<b>Reducción de conexiones en el panel de cesta</b>	
<b>Nº Instrucción:</b> HR15/17_CI02	<b>Producto:</b> HR15/17
<b>Procedimiento:</b> Recablear CH1 y CH2 en el PCB de la consola de la cesta	
<b>Consideraciones de salud y seguridad:</b>	 prácticas estándar exclusivamente
<b>Herramientas requeridas:</b> Destornillador pozidriv (PH-2), destornillador de terminal, cortadores de nivel, desforradores de hilos, engarzador	
<b>Consumibles requeridos:</b> Empalmadores rojos, amarres de cable 4,6 x 200mm	
<b>Partes requeridas:</b> Ninguna	
<b>Notas/Otras referencias:</b>

## 2. Retirar CON 17 y CON 13

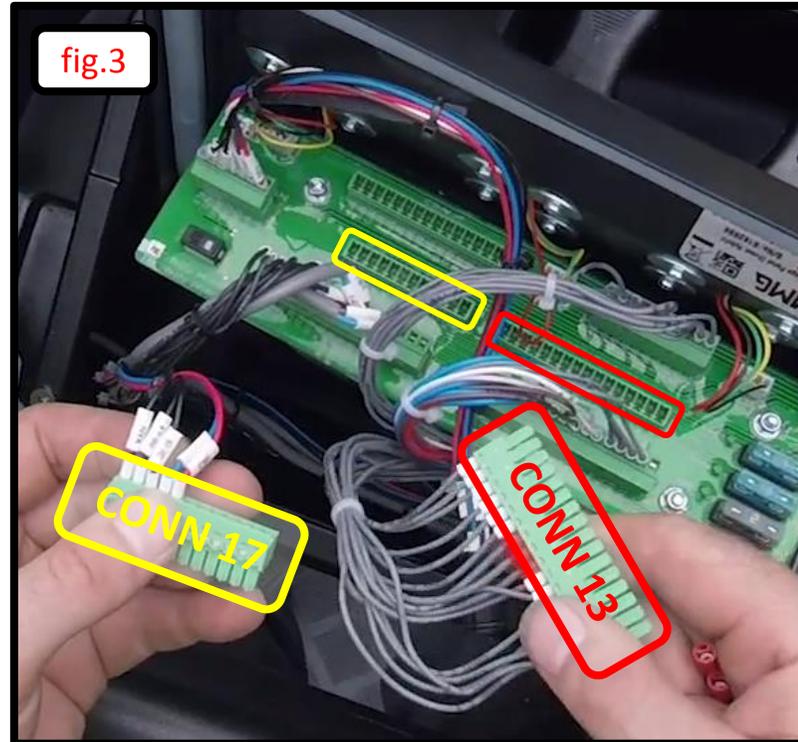
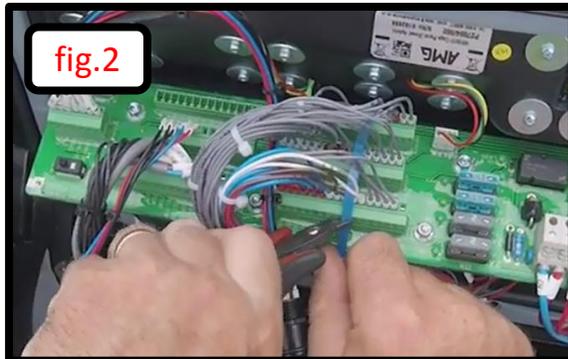
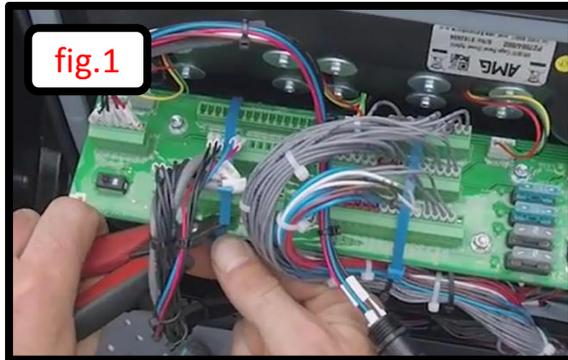
Cortar los amarres de cable de ambos conectores (fig.1 y fig.2). Retirar CON 17 y CON 13 del PCB (fig.3).

### 3. Unir CH1 de CON 17 y CON 13

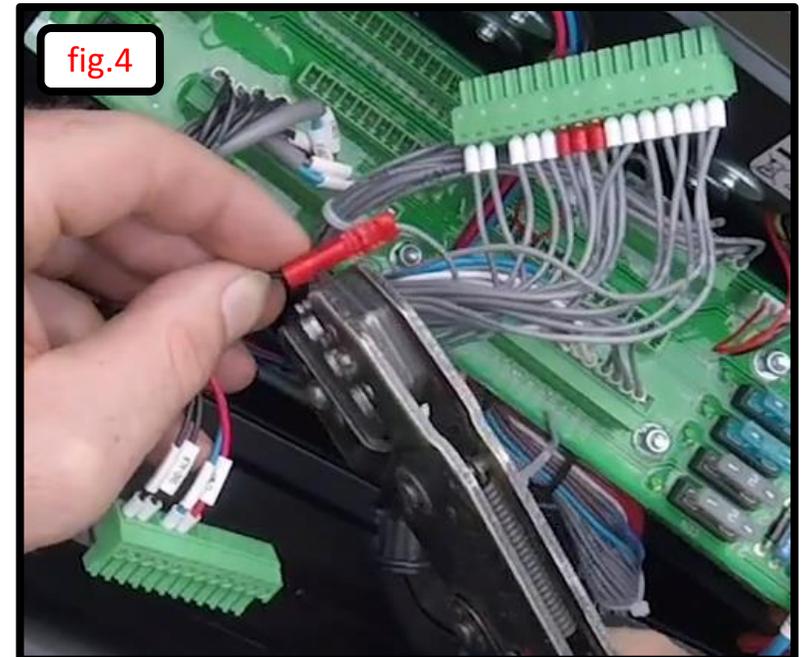
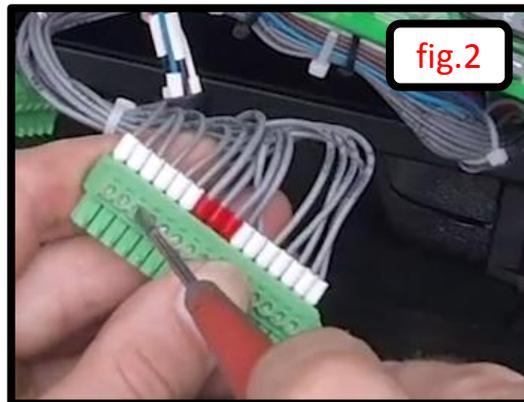
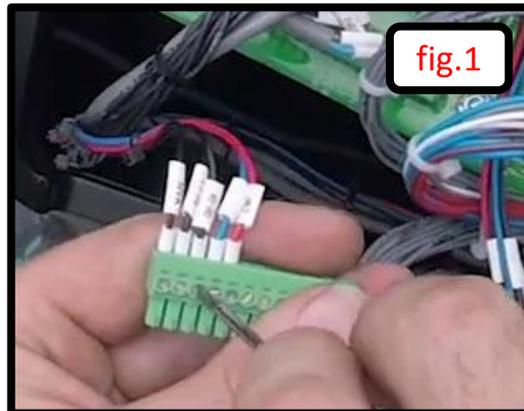
Retirar CH1 de CON 17 (tercero desde la izquierda) (fig.1) y CON 13 (tercero desde la izquierda) (fig.2). Cortar los manguitos de ambos (fig.3) y engarzarlos juntos (fig.4).

## 4. Unir CH2 de CON 17 y CON 13

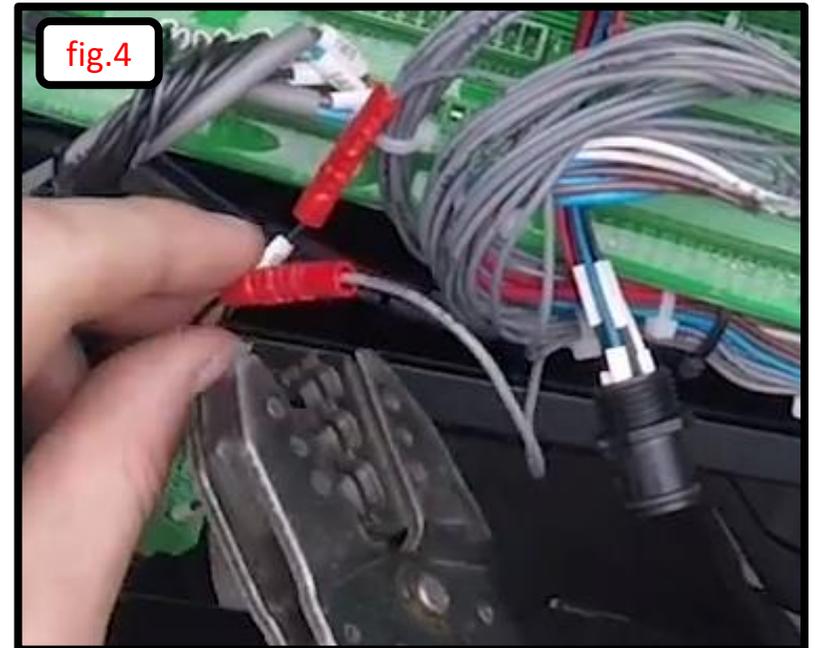
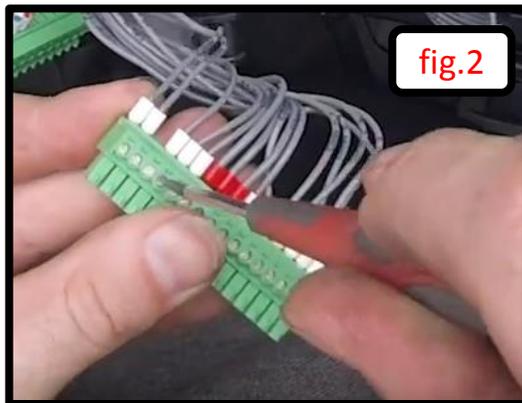
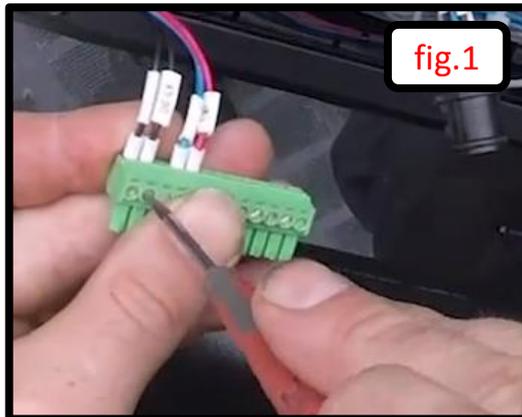
Retirar CH2 de CON 17 (segundo desde la izquierda) (fig.1) y CON 13 (cuarto desde la izquierda) (fig.2). Cortar los manguitos de ambos (fig.3) y engarzarlos juntos (fig.4).
